La Comisión de Evaluación Ambiental de Tenerife, en sesión ordinaria de 27 de octubre de 2023, acordó -como punto segundo del Orden del Día- emitir el siguiente pronunciamiento:

## 2. Acuerdo de la Comisión de Evaluación Ambiental de Tenerife sobre el Proyecto “Sistema de saneamiento del Oeste. Proyecto de emisario submarino de Playa San Juan”, T.M. de Guía de Isora, dentro del procedimiento de evaluación de impacto ambiental simplificada.

Figura 2. Diques-espigón de escollera de carácter provisional previstos.  
Fuente: CIVILPORT Ingenieros, S.L.P.

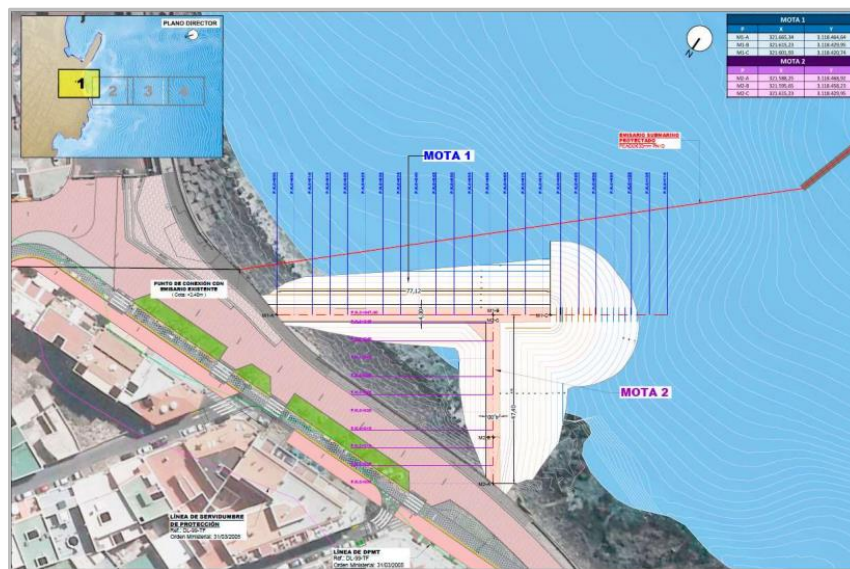
- Considera muy complicada la retirada completa de diques-espigones de abrigo una vez ejecutadas las obras. Añade que estos diques producirán una modificación de la dinámica litoral que no se ha evaluado ni tenido en cuenta. Por ello recomienda valorar otros procedimientos constructivos para el tramo ubicado en la zona de rompientes, por ejemplo, una perforación dirigida.
- En relación con esta observación, se considera necesario aportar el proyecto completo para poder analizar el dimensionamiento de los diques auxiliares en base a los cálculos del clima marítimo y analizar el proceso constructivo y sus efectos sobre la dinámica litoral.

- El Documento Ambiental no analiza los efectos de la actuación sobre la dinámica litoral. Se considera imprescindible llevar a cabo este estudio durante la fase de construcción, especialmente por los efectos provocados por los diques-espigones provisionales, y durante la fase de explotación, ya que la presencia del emisario puede tener efectos sobre el transporte litoral de sedimentos. En este último caso, deberá tenerse en cuenta que para evitar la afección del emisario a la dinámica litoral y los efectos del oleaje es necesario que la longitud del emisario enterrado en zanja se prolongue hasta al menos la profundidad de cierre, por lo que se considera necesario la determinación de ésta y la prolongación del tramo 2 hasta dicha profundidad.

Figura 5. Alternativas planteadas para le ejecución del emisario submarino  
Fuente: CIVILPORT Ingenieros, S.L.P.

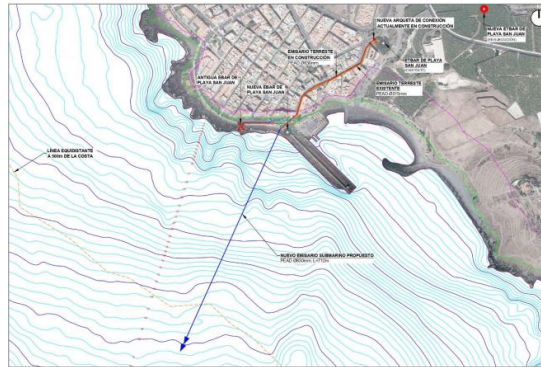
- Considera de interés diseñar una tercera alternativa que evite atravesar la comunidad de algas fotófilas infralitoral, que constituye el hábitat de interés comunitario 1170 Arrecifes, en una distancia estimada de 27 m. En caso de no ser posible por razones técnicas, se hace constar que existen técnicas, ignoradas por el promotor, para evitar la disposición de infraestructuras sobre comunidades biológicas sensibles, como el procedimiento constructivo denominado "Perforación Horizontal Dirigida PHD", que permite colocar tubos o conductos sin necesidad de abrir zanjas.

- Características básicas del efluente previsto a través del nuevo emisario.
  - Análisis de viabilidad para diseñar un trazado de emisario que evite la afección al hábitat 1170 o, en su defecto, ejecutar una solución PHD.
